新旧対照表

修正後	修正前	備考
<p data-bbox="264 384 994 512">平成25年度「地層処分の安全審査に向けた評価手法等の整備（安全評価に向けた評価手法の整備）」報告書 (平成26年3月)</p> <p data-bbox="741 528 1016 560">平成26年3月31日</p> <p data-bbox="241 628 344 660">1. 序論</p> <p data-bbox="255 676 389 708">(修正無し)</p> <p data-bbox="241 724 412 756">1.3 成果概要</p> <p data-bbox="241 772 904 804">1.3.1 廃棄体・人工バリア材の性能評価モデルの整備</p> <p data-bbox="255 820 389 852">(修正無し)</p> <p data-bbox="255 868 703 900">(2) 放射化金属の腐食モデルの作成</p> <p data-bbox="241 916 1016 1235">ジルカロイを母材とするハルは、長半減期低発熱放射性廃棄物（TRU 廃棄物）として地層処分される計画であるが、ハルには放射化によって生成された C-14 などの放射性核種が含まれる。このため、地層処分後に地下水を介して生活圏に達する可能性を考え、人への影響を評価する必要がある。放射性核種の溶出がジルカロイの腐食に伴って進行することから、処分環境におけるジルカロイの腐食速度を評価することが重要となる。</p> <p data-bbox="241 1251 1016 1331">これまで、300℃付近の高温域での腐食速度については、時間の立方根と腐食量が比例する三乗則が経験則モデルとして</p>	<p data-bbox="1070 384 1800 512">平成25年度「地層処分の安全審査に向けた評価手法等の整備（安全評価に向けた評価手法の整備）」報告書 (平成26年3月)</p> <p data-bbox="1543 528 1818 560">平成26年3月31日</p> <p data-bbox="1048 628 1151 660">1. 序論</p> <p data-bbox="1061 676 1196 708">(記載省略)</p> <p data-bbox="1048 724 1218 756">1.3 成果概要</p> <p data-bbox="1048 772 1711 804">1.3.1 廃棄体・人工バリア材の性能評価モデルの整備</p> <p data-bbox="1061 820 1196 852">(記載省略)</p> <p data-bbox="1061 868 1509 900">(2

図 1.3-11 気相中の D/H 比分析結果および仮説 1,2 で想定した気相中の D/H 比

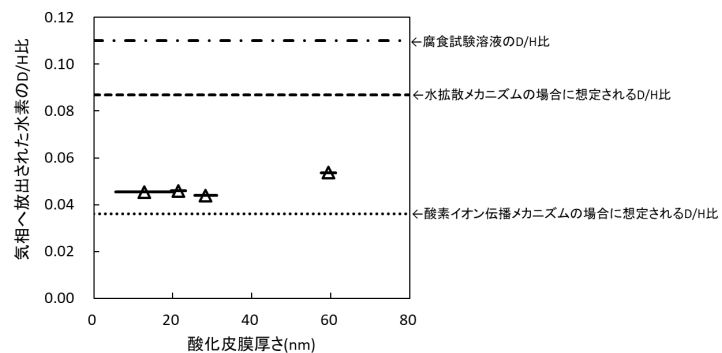
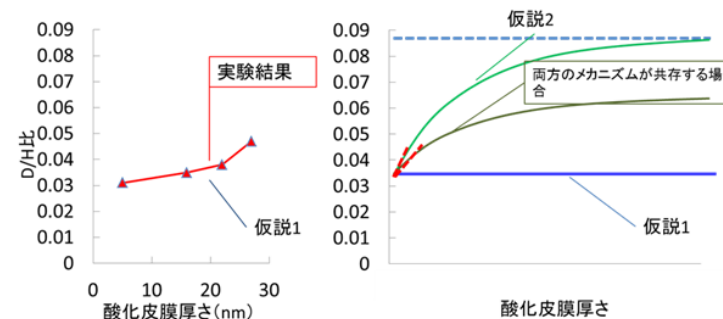
図の修正

図 1.3-12 に金属中の D/H 比分析結果と仮説 1,2 で想定した金属中の D/H 比を示す。水素同位体比 (D/H 比) は酸化皮膜が厚くなるに従い上昇していることから仮説 1 の可能性は低いと考えられた。また、信頼性のあるデータで判断すると、酸化皮膜の厚さに対する D/H 比は仮説 2 で想定した 0.107 に達しておらず、D/H 比が変動の途中であり、仮説 2 なのか両方のメカニズムが共存するのかは現時点で不明となった。

図 1.3-12 金属中の D/H 比分析結果および仮説 1,2 で想定した金属中の D/H 比

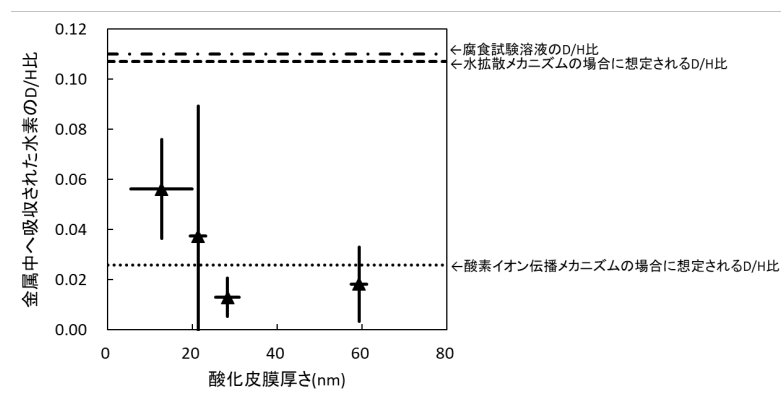
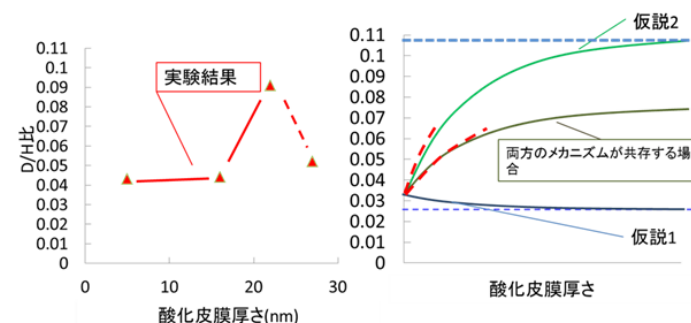
図の修正

値を示したデータ点もあるため、二つのメカニズムが共存している可能性も考えられる。酸素イオン伝播メカニズムであるのか、酸素イオン伝播メカニズムと水拡散メカニズムが共存するのかは現状では決めることができず、さらにデータの蓄積が必要である。

図 2.3-4 水素発生量測定と腐食増量測定の腐食深さの比較
(180℃、脱酸素条件)

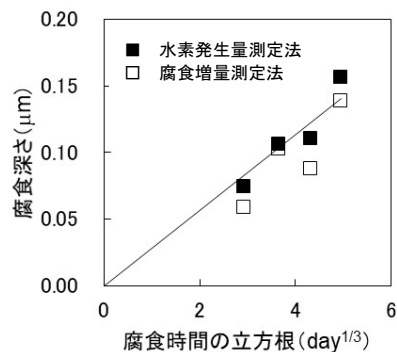
図の修正

図 2.3-8 水素発生量測定法の腐食試験で得られた水素の水素同位体比分析概略図

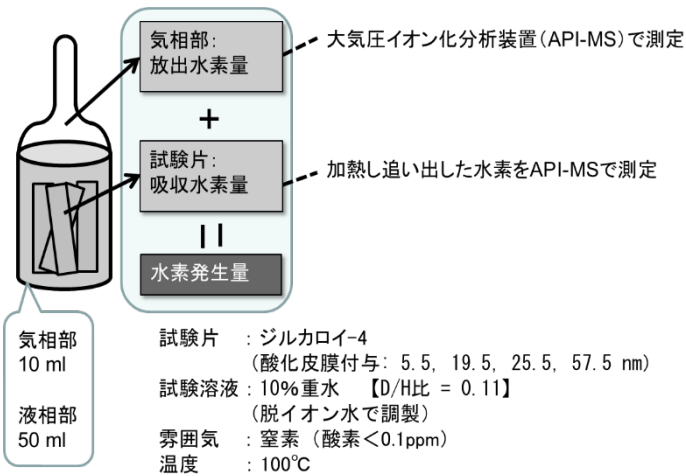
図の修正

図 2.3-9 100°C脱酸素条件で 25 日間腐食させたジルカロイ-4 試料表面の TEM 観察、電子線回折、TEM-EDX の結果

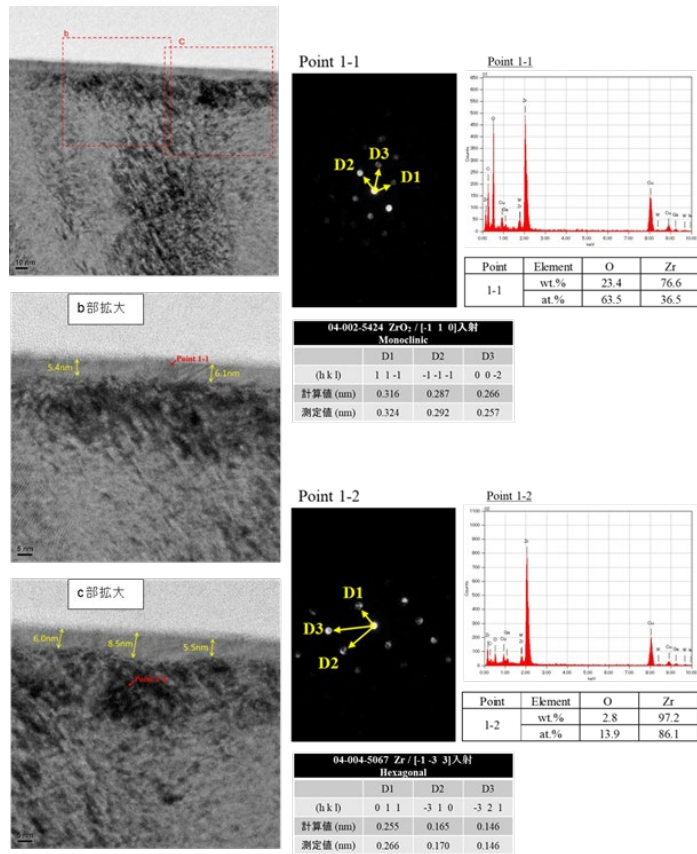
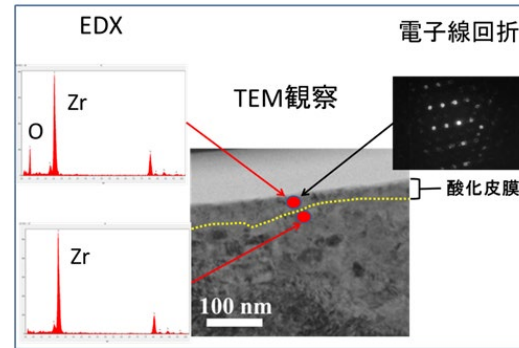
図の修正

図 2.3-10 酸化皮膜厚さと気相中の D/H 比分析結果

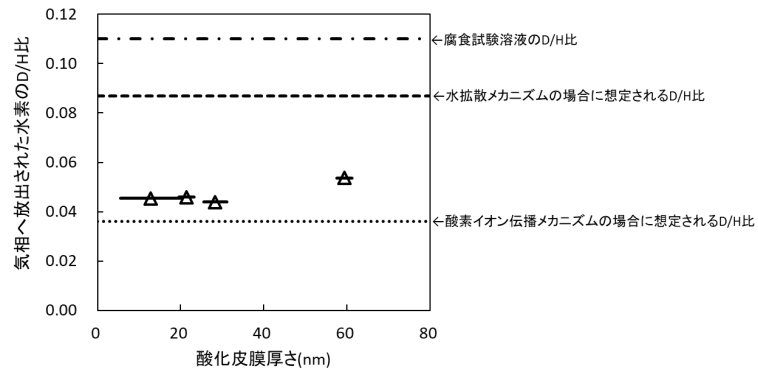
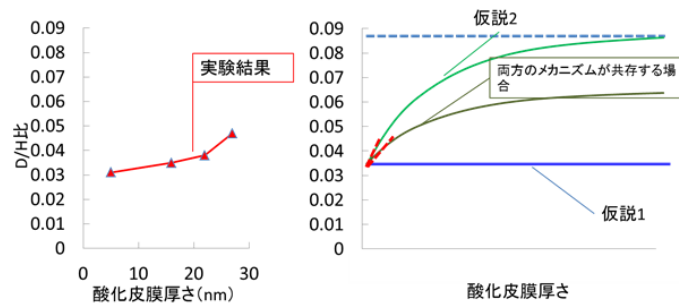
図の修正

図 2.3-10 に気相中の D/H 比分析結果と仮説 1,2 で想定した気相中の D/H 比を示す。水素同位体比 (D/H 比) は酸化皮膜が厚くなるに従い上昇していることから仮説 1 の可能性は低いと考えられた。また、酸化皮膜の厚さに対する D/H 比は仮説 2 で想定した 0.087 に達しておらず、D/H 比が変動の途中であり、仮説 2 なのか両方のメカニズムが共存するのかは現時点で不明と

図 2.3-11 酸化皮膜厚さと金属中の D/H 比分析結果

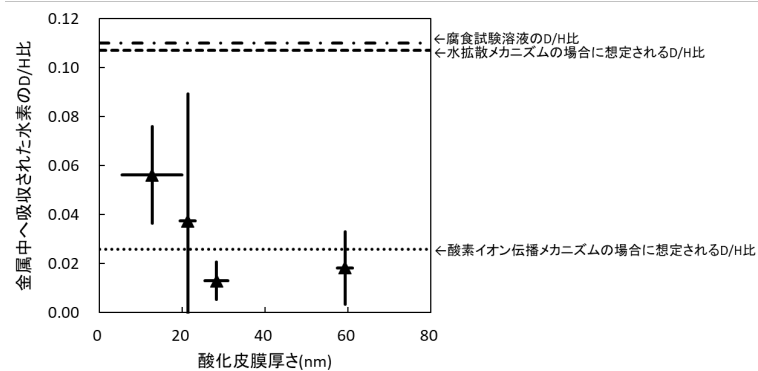
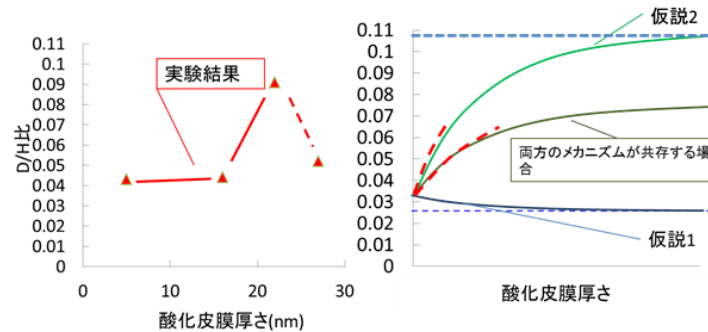
図の修正

図 2.3-11 に金属中の D/H 比分析結果と仮説 1,2 で想定した金属中の D/H 比を示す。水素同位体比 (D/H 比) は酸化皮膜が厚くなるに従い上昇していることから仮説 1 の可能性は低いと考えられた。また、信頼性のあるデータで判断すると、酸化皮膜の厚さに対する D/H 比は仮説 2 で想定した 0.107 に達しておらず、D/H 比が変動の途中であり、仮説 2 なのか両方のメカニズムが共存するのかは現時点で不明となった図 2.3-11。
